Vår dato: 30.11.2023

Vår ref.: 202314196-2 Oppgis ved henvendelse

NVE godkjenner Aneo Vinds søknad om konsesjonspliktige endringer og endringer av MTA i transformatorstasjonen i Sørmarkfjellet vindkraftverk

Figur 1: Illustrasjon som viser utvidelsen til venstre. Kilde: Aneo Vinds vedlegg datert 25. august 2023.

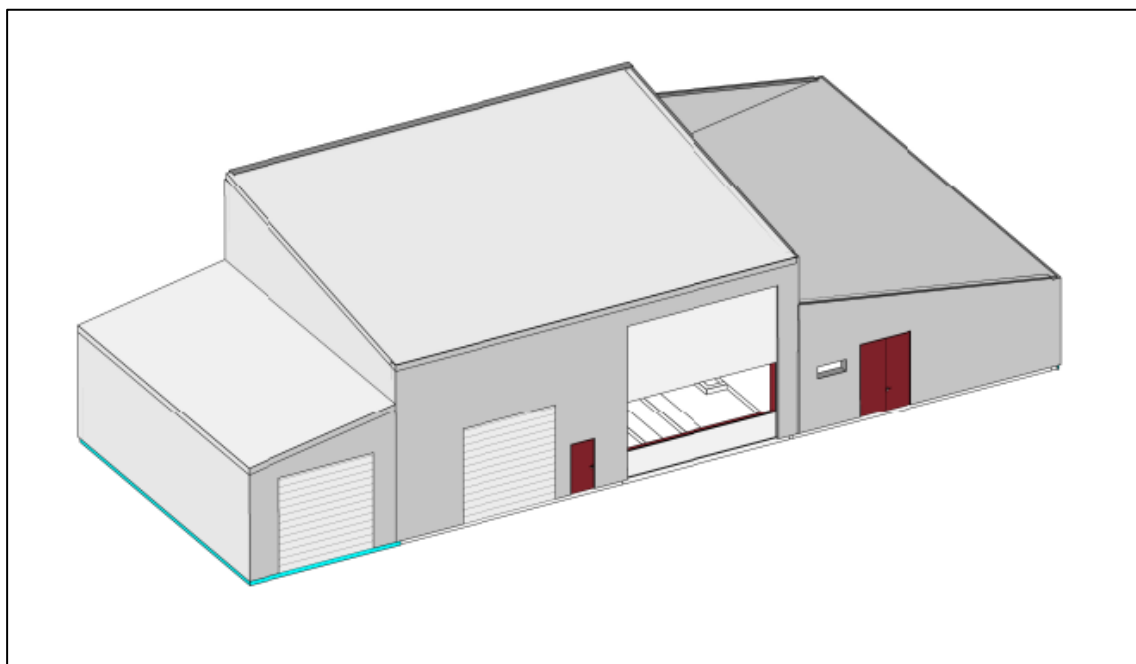
søker de om å etablere et tilbygg på 81 m² på eksisterende opparbeidet areal og i forlengelse av eksisterende stasjon, se illustrasjon under. I tilbygget søker Aneo om å etablere en treviklingstrafo 33/22/0,69 kV og et nytt 22 kV koblingsanlegg. I tillegg vil det bygges et nytt 33kV felt i forlengelsen av eksisterende 33 kV koblingsanlegg.

Utvidelsen av stasjonen blir på allerede opparbeidet areal, og etter NVEs vurdering vil den økte arealbruken for transformatorstasjonen ikke ha andre landskap- eller miljømessige konsekvenser enn tidligere godkjent løsning (jf. vedtak datert 5. april 2019).

NVE gir Aneo Vind AS, under henvisning til søknad av 4. september 2023, tillatelse i medhold av energiloven § 3-1 til å etablere tilbygg med transformator, koblingsanlegg, bryterfelt og nødvendig høyspenningsanlegg i Sørmarkfjellet vindkraftverk i Osen og Flatanger kommune, Trøndelag fylke.
